### Zapytanie

#### **Dot. organizacji ruchu na wlocie w ul. Energetyków**

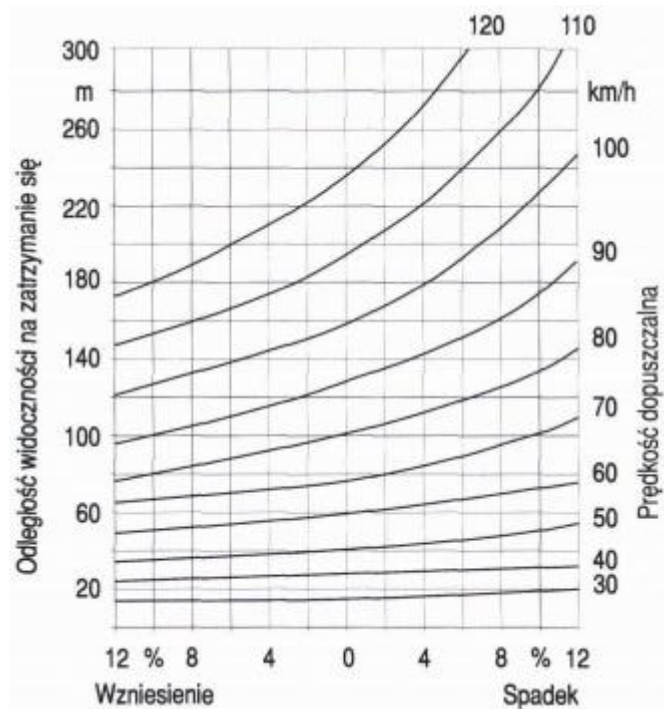
Jego usytuowanie (wynikające wprost ze stosownego rozporządzenia) jest pochodną braku przeszkód w tzw. trójkącie widoczności. Ten trójkąt widoczności wyznaczany jest w oparciu m.in. o prędkość dopuszczalną na drodze podporządkowanej, jak i na drodze z pierwszeństwem przejazdu. W przybliżeniu trójkąt widoczności, w którym nie ma przeszkód w widoczności można byłoby wyznaczyć jak na grafice.

Warto zauważyć, że wspomniany łącznik ma długość ok. 50 m, z czego (jak widać na grafice) odległość od miejsca, w którym widoczność nie jest niczym przesłonięta, do skrzyżowania wynosi ok. 30-35 m. Jednocześnie łącznik usytuowany jest na wzniesieniu. Z właściwego rozporządzenia (rys. 3.2.21.3. Zależność odległości widoczności na zatrzymanie od prędkości i pochylenia podłużnego - w załączeniu):

wynika, że długości odcinka "s" trójkąta widoczności rzędu 30-35 m przy wzniesieniu drogi podporządkowanej występuje dla prędkości ok. 40 km/h.

1. W jaki sposób dla tego miejsca wyznaczono trójkąt widoczności?
2. Czy jest możliwa w tym miejscu zamiana znaku B-20 na A-7?
